Impianto di produzione di energia elettrica da fonte solare con relative opere connesse denominato "Ardella" da ubicarsi in Comune di Polesine-Zibello (PR)

RELAZIONE INTEGRATIVA

25/10/2024	00	Integrazioni Verifica di assoggettabilità a VIA	G. Virgilli D. Gerevini A. Sabatino A. Mucciolo	G. Neri	G. Bizzarri
Data	Rev.	Descrizione Emissione	Preparato	Verificato	Approvato
Logo Committente e Denominazione Commerciale 			ID Documento Committente CoD081_FV_BGR_00076 RELAZIONE INTEGRATIVA		
Logo Appaltatore e Denominazione Commerciale Futuro Solare 1 S.r.L.			ID Documento Appaltatore 1926_Relazione integrativa

Con nota prot. PG.2024.0941372 del 03/09/2024 sono state inviate dalla REGIONE EMILIA-ROMAGNA, DIREZIONE GENERALE CURA DEL TERRITORIO E DELL'AMBIENTE, AREA VALUTAZIONE IMPATTO AMBIENTALE E AUTORIZZAZIONI le richieste di integrazioni relativamente alla procedura di Verifica di Assoggettabilità a VIA del progetto *“Impianto di produzione di energia elettrica da fonte solare con relative opere connesse denominato ‘Ardella’*”, presentato da Iren Green Generation Tech S.r.l. e localizzato nel comune di Polesine Zibello (PR) - [Fasc. 1311/45/2024].

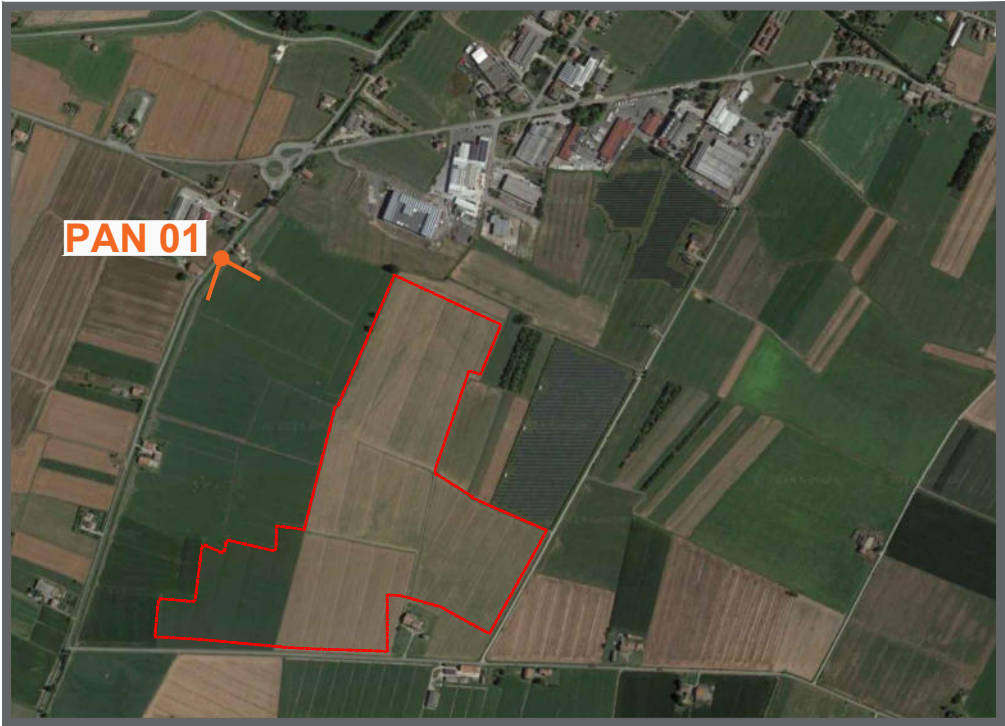
2.5.2 Chiarire perché le scelte progettuali effettuate - in termini di preparazione dell'area di intervento; estensione, orientamento e distanziamento delle vele fotovoltaiche; distanziamento, disposizione e dimensioni delle reti di drenaggio delle acque meteoriche e della viabilità - risultano le soluzioni ottimali, in armonia con il contesto territoriale, scaturite dopo aver valutato attentamente anche eventuali opzioni di conservazione e/o valorizzazione di alcuni elementi preesistenti del paesaggio (geometria dei fossi di scolo, morfologia della superficie interessata dal progetto).

Come riportato in relazione alla richiesta di integrazioni di cui al precedente punto 2.5.1, si evidenzia che l'impianto agrivoltaico in progetto non determina significative modificazioni morfologiche dell'area e anche il sistema di drenaggio delle acque meteoriche, pur presentando delle modifiche in relazione agli scolli degli appezzamenti agricoli, tuttavia mantiene inalterata la sua struttura territoriale complessiva ed è stato definito ed implementato al fine di assicurare il corretto drenaggio delle acque meteoriche (come meglio illustrato nella documentazione relativa). Rispetto a tali aspetti, pertanto, il progetto risulta pienamente rispettoso del contesto paesaggistico locale.

Per quanto riguarda le strutture del vero e proprio impianto agrivoltaico, si premette che rispetto alla versione progettuale precedente il presente progetto risulta decisamente migliorativo permettendo il mantenimento dell'attività agricola, che rappresenta la tradizionale conduzione dei fondi del territorio di pianura e quindi garantisce la piena preservazione del “paesaggio culturale” che caratterizza l'areale in cui il progetto si inserisce. Inoltre, le scelte progettuali (con particolare riferimento a estensione, orientamento e distanziamento delle vele fotovoltaiche e organizzazione del sistema di viabilità interno) sono state condotte, oltre che in riferimento alle necessità produttive elettriche ed agricole come espresso in precedenza, anche considerando i possibili interventi di mascheramento a verde realizzabili. Tali interventi, infatti, da un lato, sono in grado di mascherare le nuove strutture agrivoltaiche attraverso la realizzazione di siepi che un tempo erano diffusamente presenti nel territorio (e sono state progressivamente eliminate dalla crescente meccanizzazione dell'attività agricola), dall'altro sono in grado di ricreare elementi di diversità ecologico-naturalistica, come più dettagliatamente illustrato in relazione alle richieste di integrazioni di cui al punto 2.4, concorrendo, in questo senso, al generale miglioramento paesaggistico-ambientale dell'areale interessato dall'intervento.
